监理通知单

工程名称：智慧能源偏关 9.95 万千瓦风电项目

编号：PGFD-ZL-ZHJL-023

主题：关于 F35、36、39#事故油池钢筋、模板安装质量事宜

(详情见附件图片)

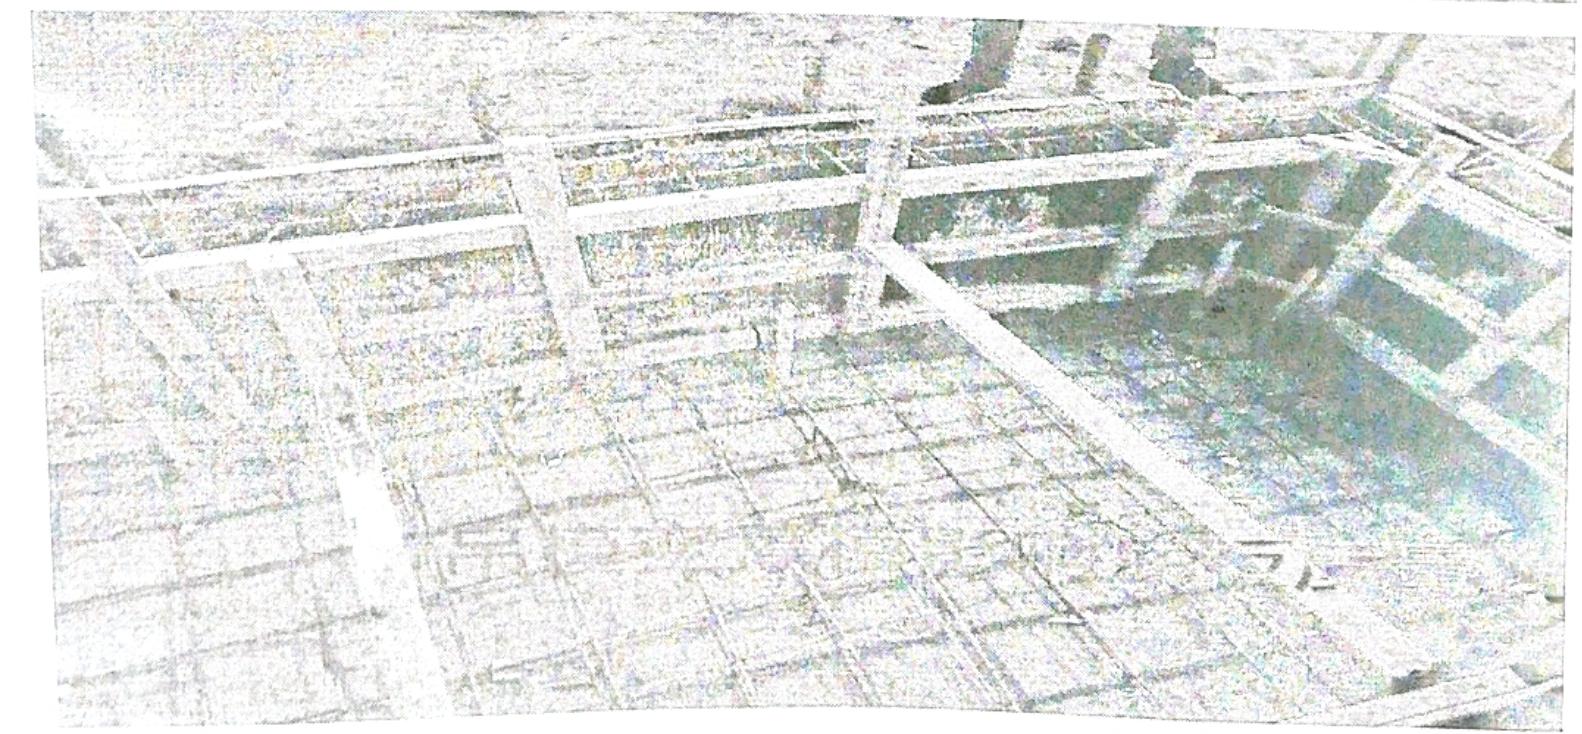
1. 钢筋绑扎不规范，池壁筋、底板筋绑扎歪斜紊乱，间距大小不一，池壁钢筋部分少放。
2. 钢筋有的在弯钩朝上，有的在模板控制线外，有的严重偏位，上部水平筋不在弯钩角部。
3. 模板支撑不规范缝隙太大，浇筑后会有渗漏现象，影响砼浇灌质量。
4. 池底部泥浆、烟头、木块等杂物未清理。

针对以上问题认真整改 2 日内回复，要求你方在每道工序完成自检合格后再报监理验收，否则再出现类似情况做罚款处理。
